Vorprojekt

Heimplatz Neugestaltung

Heimstr., Rämistr., Hottingerstr., Zeltweg
Heimplatz

Auflageplan gemäss §13 StrG erg. m. geplantem
Rechtsabbiege-Verbot
in die Hottingerstrasse

Situation 1:200

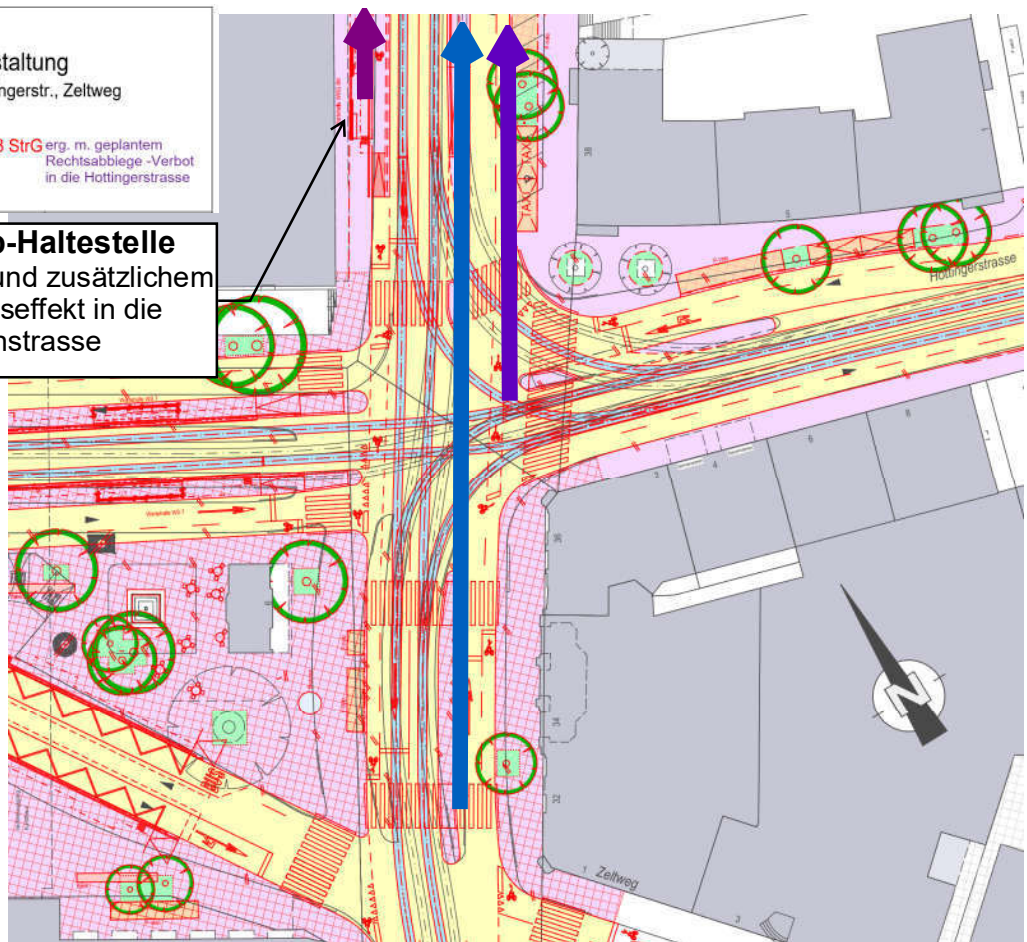
neue Kapp-Haltestelle
mit Rückstau- und zusätzlichem
Umlagerungseffekt in die
Plattenstrasse

Übersicht
und Detail
(tw. erg.)

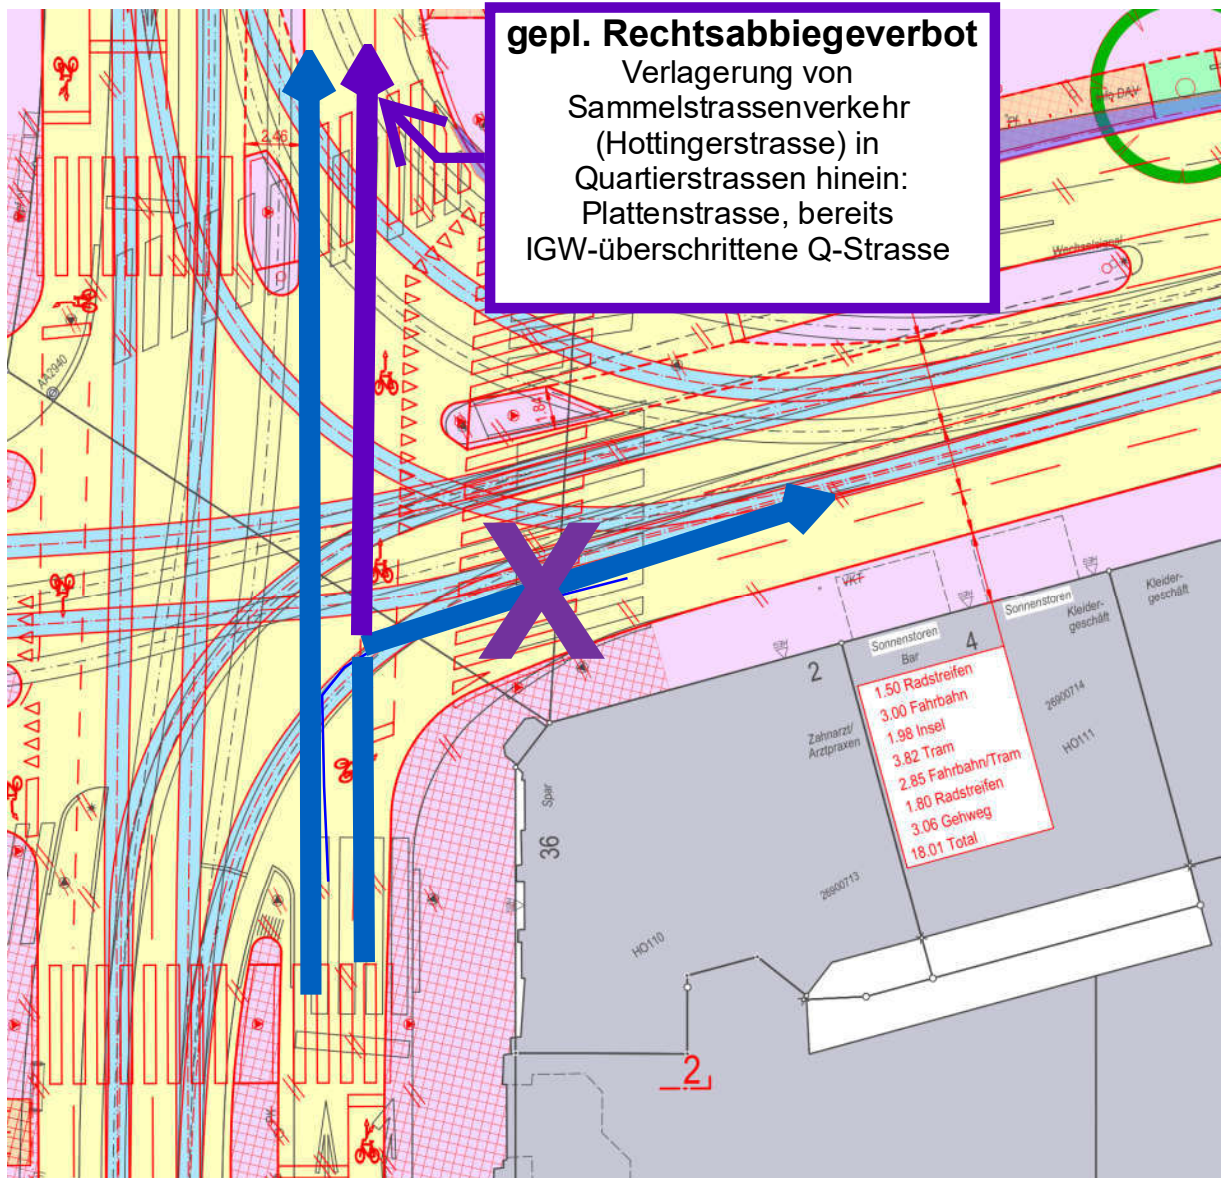
gepl. Rechtsabbiegeverbot

Verlagerung von
Sammelstrassenverkehr
(Hottingerstrasse) in
Quartierstrassen hinein:
Plattenstrasse, bereits
IGW-überschrittene Q-Strasse

Massiver Schleichverkehr schon heute.
IGW = überschriften.
Aber nun plant sie
Rechtsabbiegeverbot Heimplatz mit noch massiver zusätzlicher Verlagerung in die Plattenstrasse

Bereits die neue Kapp-Haltestelle wird zusätzlichen Rückstau und Ausweichverkehr in die Plattenstrasse produzieren

Geplant zusätzlich: Rechtsabbiegeverbot in Hottingerstrasse entgegen deren überkommunaler Bedeutung / Funktion gemäss eigenem Verkehrsplan ... --> Verlagerung auf Hottinger Quartierstrassen!
